部品製造部(社内めっき)										不具合整理No.		50K-03-001					
発行先	めっき課																
<h1>不具合連絡書</h1>																	
配信先	製造部長	製造副部長	品証(副)部長	営業部門	生産管理部門	生産部門	技術部門	メンテナンス部門	めっき部門	精密研削部門	生産技術部門	品質技術部門	品質保証部門		承認	確認	作成
															佐竹 19.3.15 由浩	竹花 19.3.15 智治	松木 19.3.15 達也
連絡受理日		2019/03/15															
不具合受付者名		品質保証部品質保証一課品質保証二G(メッキ) 松木 達也															
客先名		SMK株式会社										連絡者名		前川様			
客先よりの連絡方法		Email															
受付区分		不良															
仕様番号 / 品名		415CFP-106-64F / 0.5MM PITCH FPC CONTACT															
ロットNo.		190214.S1.O.0021-0024															
対象数量		717,000個															
不具合内容										略図(必要な場合のみ)							
SMK様組立工程後の抜き取り検査にて発見。 実装部Auめっきエリア異常																	
NG					OK

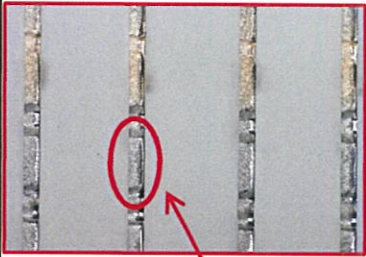
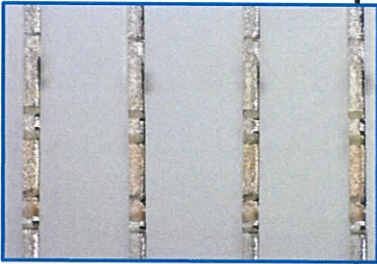
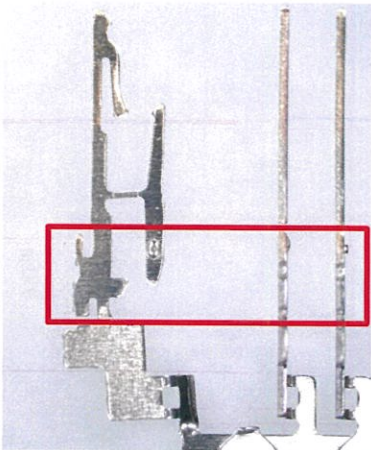
Au必要箇所にAu無し												
今後どの様に動くか																	
品質異常改善通知書発行 必要										協力工場不良品連絡書発行: 不要							
回答期限: 2019/03/25迄										回答期限: - 迄							
発行先確認欄																	
	発行(品証) → 発行翌日に朝礼等にて周知(課長又はGリーダ) → 周知後、対象者の確認印又はサイン(交替勤務者含む) → 教育記録として課毎に所定のファイルに綴じる
